**Vorhabenbezogener Bebauungs- und Grünordnungsplan „Paketzentrum Weichering“
4. Änderung des Flächennutzungsplanes „Sondergebiet Paketzentrum Weichering“**

Stand: 21.09.2023

Private Stellungnahmen:

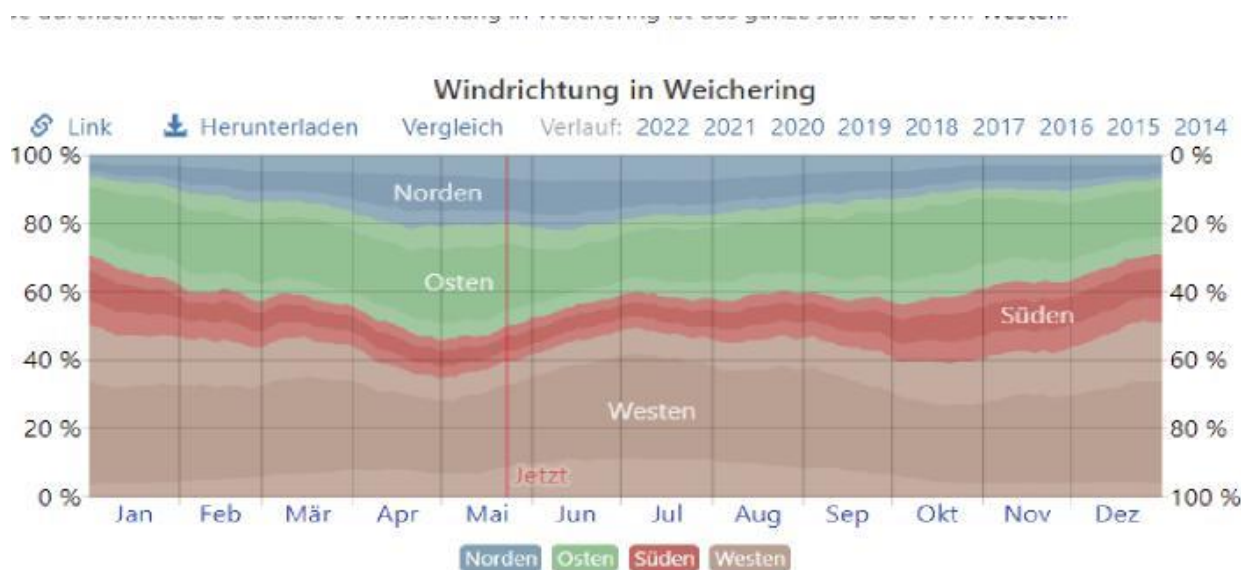
Die genannten Beurteilungspegel sind in Bezug auf die zu ändernde Kreisstraße geprüft worden.

Abb. 2/9: Vergleich der Mittelungspegel durch Pkw und Zug

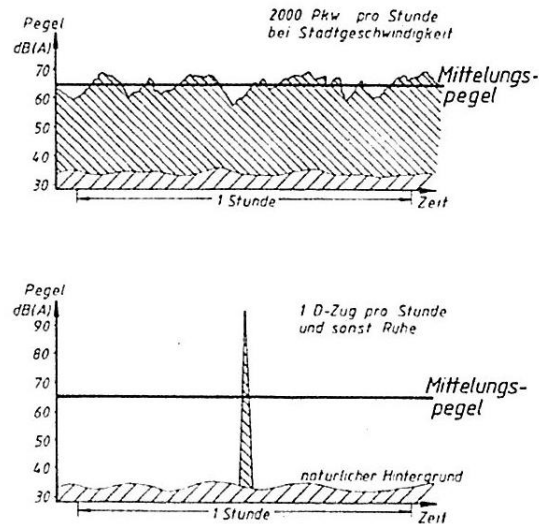
Idealtypisch muss angenommen werden, dass jeder Lkw denselben Lärmpegel verursacht. Hierzu aber sollte der sog. Mittelungspegel L_m betrachtet werden:

Anhand der nachfolgenden Darstellung (Quelle: Städtebauliche Lärmfibel) soll dies weiter erläutert werden:

An diesem Beispiel zeigt sich, dass ein gleichmäßiger Verkehr von 2000 Pkw pro Stunde etwa denselben Stunden-Mittelungspegel von 65 dB wie ein einziger in einer Stunde verkehrender D-Zug verursachen kann.

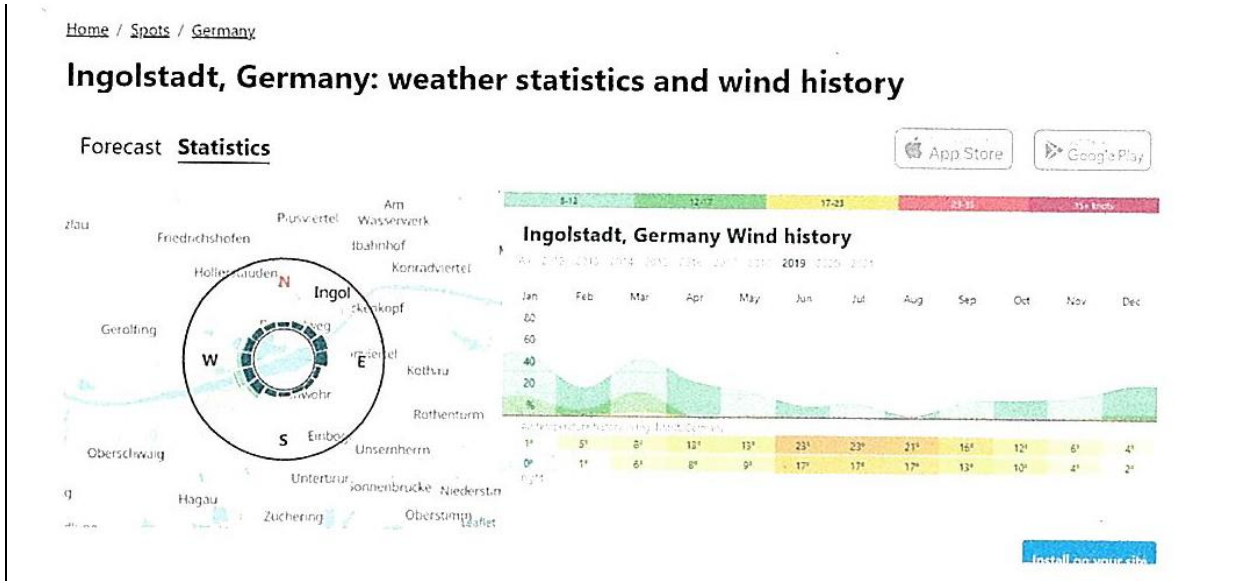
Somit spiegelt die Annahme der meteorologischen Korrektur weder die Realität wider, noch wird der ungünstigste Fall (Westwind) berücksichtigt. Dieser Fakt kann durchaus einen nicht unwesentlichen Effekt auf die Berechnungsergebnisse erzielen. Es sollte dringend eine Berechnung unter Berücksichtigung der West-Windrichtung erfolgen. Ich erwarte zeitnah eine entsprechend realitätsnahe Korrektur der Berechnungen der Schalluntersuchung unter Berücksichtigung der vorliegenden Westwindzone.

C_{met} ist ein statistischer Wert für Gewerbelärm, der Windverhältnisse über das Jahr berücksichtigt (Mitwind / Querwind / Gegenwind). Dabei sind auch Westwinde enthalten. Unabhängig davon hat die meteorologische Korrektur keinen Einfluss auf die berechneten Differenzpegel, da bei beiden Situationen (IST und PLAN) die gleichen Wetterdaten verwendet werden. Für Verkehrslärm ist dies nicht anzuwenden.

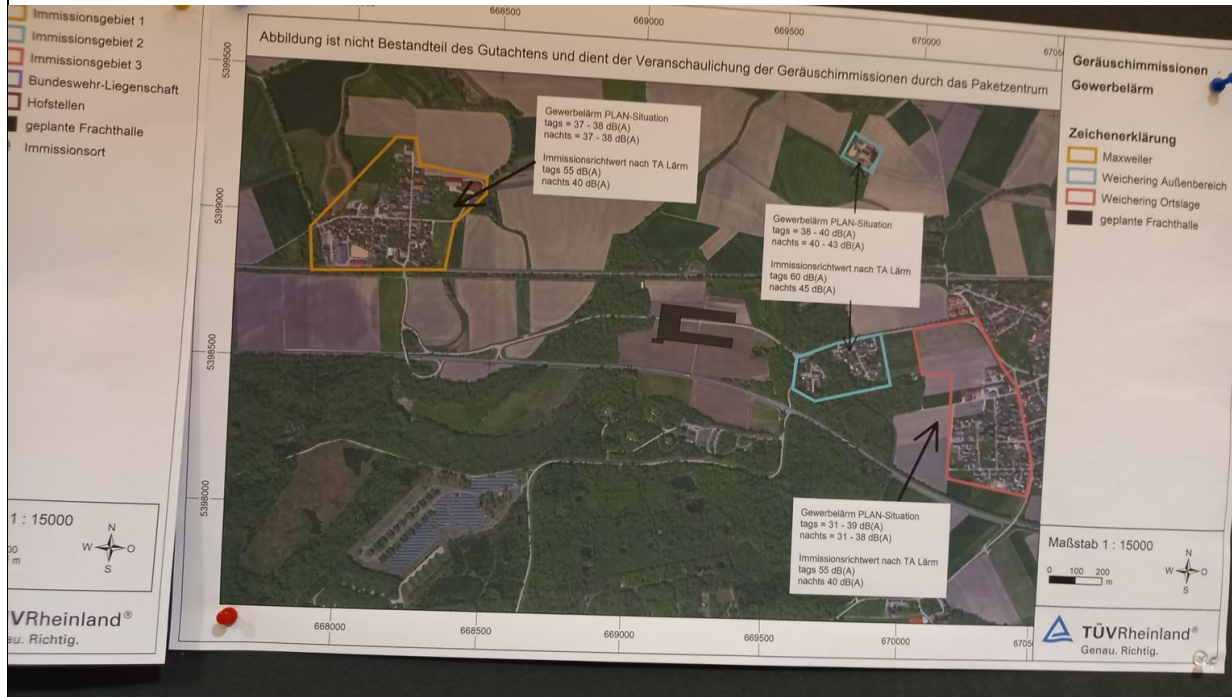
Im Vergleich zu Schornreuth liegt bei fast gleicher Entfernung um sage und schreibe der Lärmwert um 7dB/A niedriger obwohl hier mit zusätzlicher Belastung durch den vorherrschenden Westwind gerechnet werden muss. Für beide Gebiete ist die Lärmschutzmaßnahme in gleicher Weise einbezogen worden.

In wieweit auf dem Gelände der Be- und Entladeverkehr in welcher Intensität berücksichtigt wurde gibt es keine Angaben. Die Betreiber haben zugesagt künftig vermehrt auf E-Antrieb umstellen zu wollen, allerdings ohne konkretere zeitliche Angabe. Bis dahin gilt Verbrennungsantrieb.

Die Geräusche des PZ breiten sich zum Io 9 – Schornreut 1 ungehindert aus. Es ist keine Lärmschutzwand an der Nordseite des PZs zu errichten, weil nicht erforderlich.

Zu 2.3

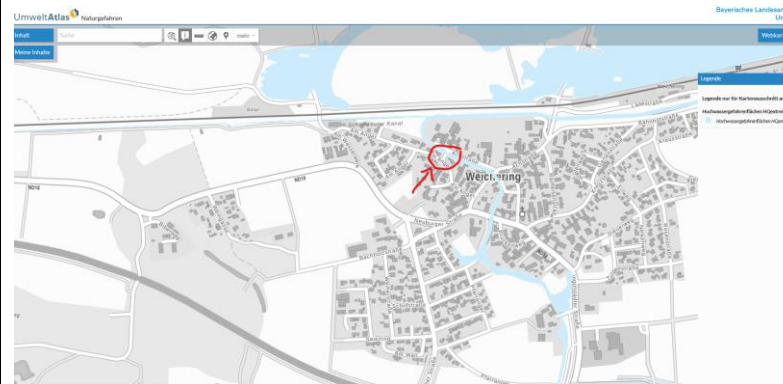
Spätestens jetzt sollte jedem es klar werden, dass die geplante Regenrückhaltung wesentlich zu vergrößern ist, so dass für alle Fälle die Überschwemmungsgefahr durch das Paketzentrum ausgeschlossen ist.

Die Entwässerungsplanung des Paketzentrums weist aus, dass sämtliche Niederschlagswässer bis zu einem 100jährigen Starkregenereignis vollständig auf dem Maßnahmengelände zurückgehalten werden. Eine Belastung des Vorfluters (Schornreuter Kanal) erfolgt nicht und erhöht insoweit auch nicht Überschwemmungsgefahr in der Ortslage.

Die Entwässerungsplanung des Paketzentrums ist so ausgelegt, dass die Niederschläge eines 100-jährigen Starkregenereignis auf dem Betriebsgelände selbst zurückgehalten werden können, eine Ableitung in den Schornreuter Kanal erfolgt dabei nicht. Daher ist bei einem 100-jährigen Starkregenereignis keine Beeinträchtigung des Hochwasserabflusses im Schornreuter Kanal und in der Sandrach anzunehmen.

Abbildung 6.2: Verkehrsgeräuschimmissionen – Gesamtbelastung aus Straßen- und Schienenlärm (tags 6:00 – 22:00 Uhr)

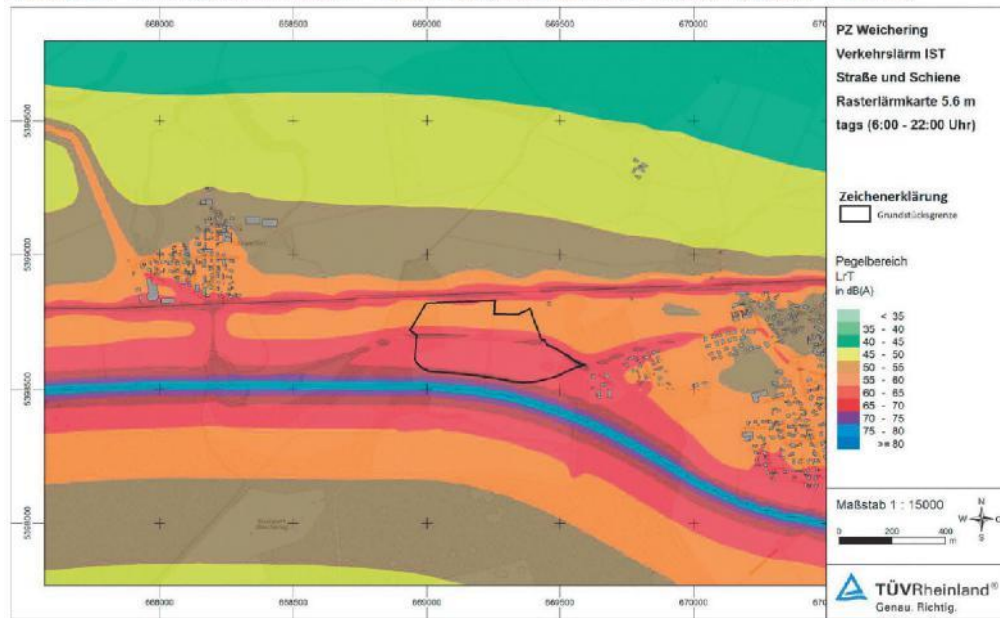
Die Auflösung wurde nicht detailliert genug gewählt. Nur mit einer feineren Auflösung sind die Unterschiede zu erklären (d.h. Interpolation in einem zu groben Raster)
